ПАСПОРТ ДОСТУПНОСТИ
объекта социальной инфраструктуры (ОСИ)
№ _____

**АКТ ОБСЛЕДОВАНИЯ
объекта социальной инфраструктуры
К ПАСПОРТУ ДОСТУПНОСТИ ОСИ**

1.1. Наименование (вид) объекта: Санкт-Петербургское государственное бюджетное учреждение дополнительного образования «Санкт-Петербургская детская художественная школа №6» (СПб ГБУ ДО «Санкт-Петербургская детская художественная школа №6»

1.2. Адрес объекта: 191024, г. Санкт-Петербург, Центральный район, Невский проспект, дом 146, корпус -, литер А, помещения 2-Н, 19-Н

Фото 2.4

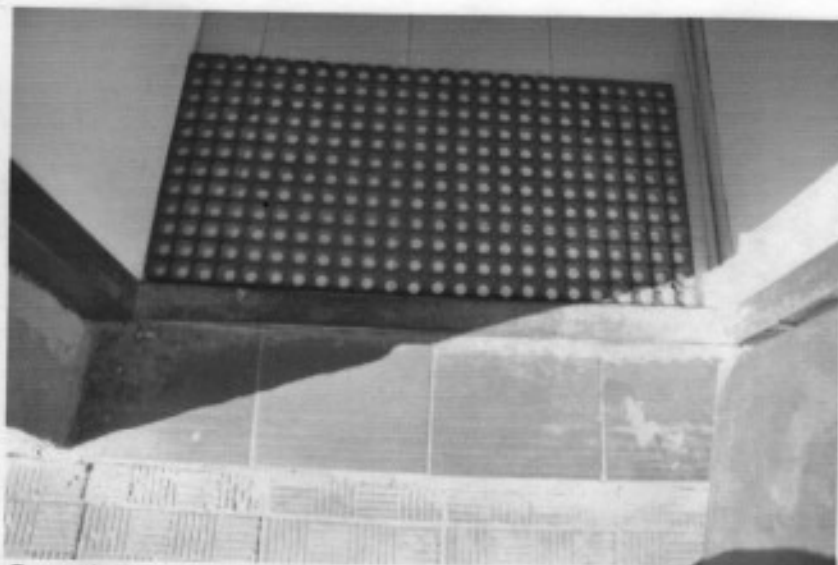
2.4	Дверь (входная)	есть		2.1, 2.4, 2.5, 2.6	Ручка входной двери не является доступной для О, высота порога входной двери более 0,014 м (0,03 м).	О Обустроить на входной двери контрастную эргономичную дверную ручку (нажимного действия или П-образной формы). К Приобрести переносной пороговый пандус.	Текущий и капитальный ремонт

Фото 3.3

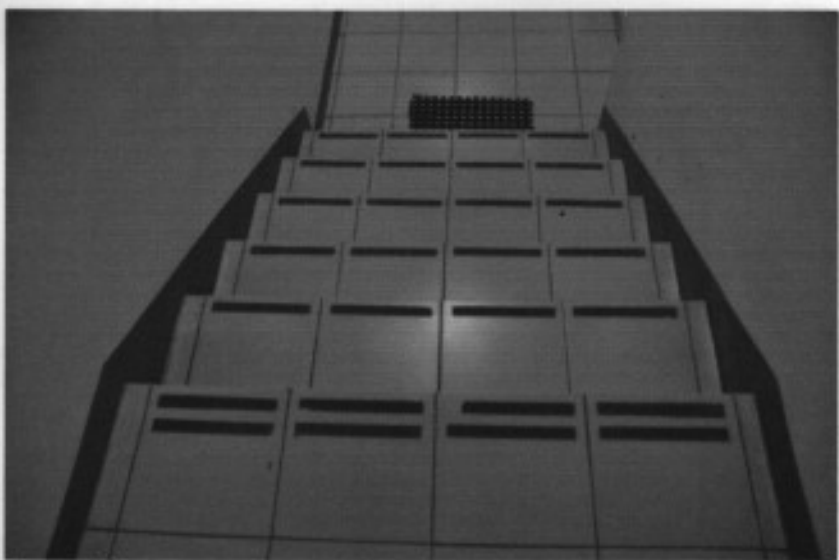
3.2	Лестница (внутри здания)	есть		3.3-3.5, 3.7-3.10	Краевые ступени лестниц не обозначены контрастно,	С	Обозначить краевые проступи лестниц яркой контрастной	Текущий и капитальный

перед подъемом и спуском на лестницы отсутствуют предупреждающие тактильные указатели, ширина лестничных маршей менее нормативных значений (1,2 м у лестницы в коридоре на 1-м этаже и 0,85 м у межэтажной лестницы), поручни лестниц расположены только с одной стороны маршей, поручни лестниц расположены на ненормативной высоте (1,0 м у лестницы в коридоре на 1-м этаже и 1,09 м у межэтажной лестницы).	С К,О С,О С,О	маркировкой. Обустроить перед подъемом и спуском на лестницы предупреждающие тактильные указатели с контрастной нескользящей поверхностью. Технические решения не возможны. Оставить в варианте исполнения. В связи с небольшой шириной лестничных маршей допускается оставить в варианте исполнения. Обустроить у лестниц поручни на высоте 0,9 м.	ремонт
